工程指示 / 要求簡箋(E.I.)

工程指示編號：EI / 5195 / 22

工程編號：J - 858

工程名稱：將軍澳日出康城 11

名稱	鋁通加工圖	制圖	WYY	2022-03-07	修改	△A	△B
材料	150x50x5mm厚鋁通	復核			日期	20221014	20221104
顏色	ECD3X1009 9S-XF1	批准			圖號	I711-SD04

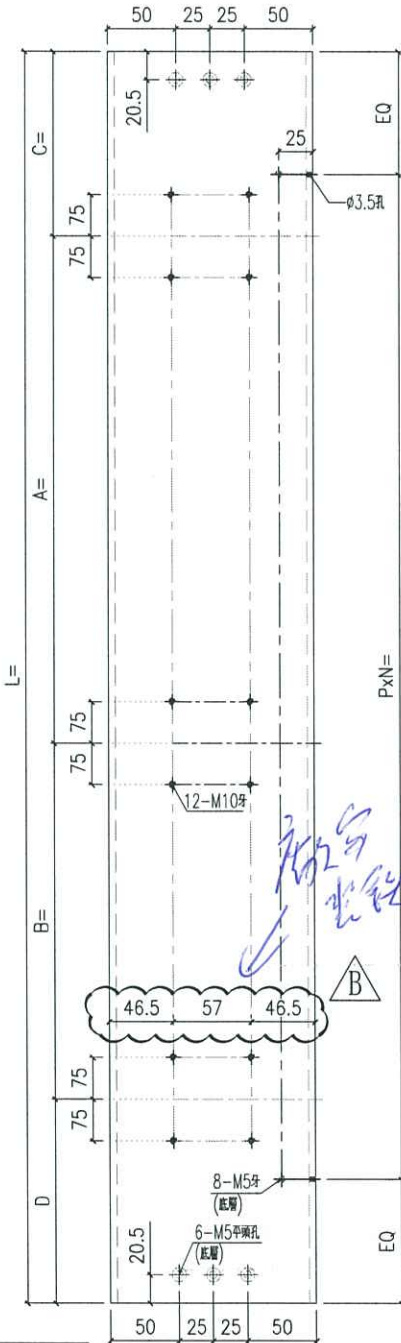
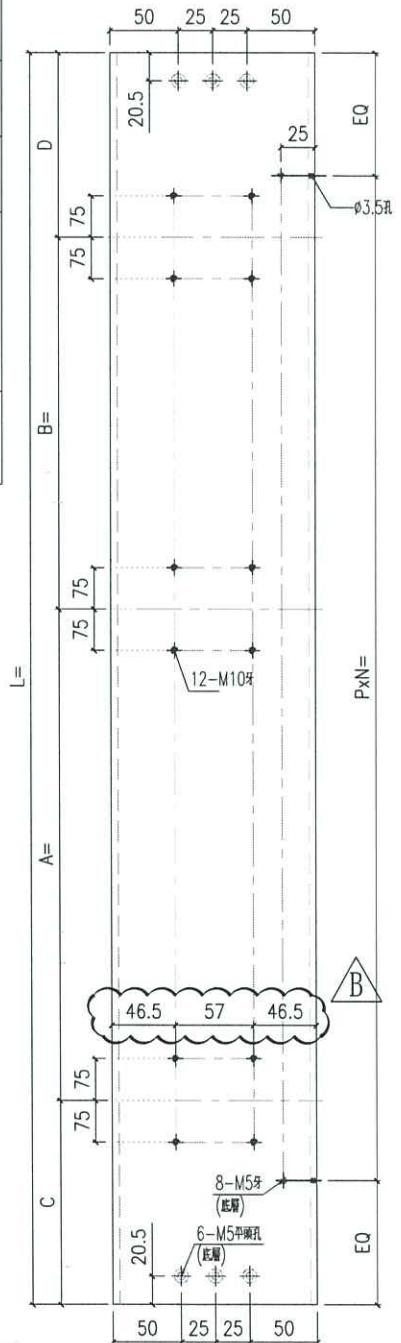
H 版：鐵件 EI4952 需要在廠安裝於頂橫通上，現補回加工圖參考給組裝用(請配鑽)。在鋁通上的舊孔用膠封，鋁通(企橫)不用油瀝清。
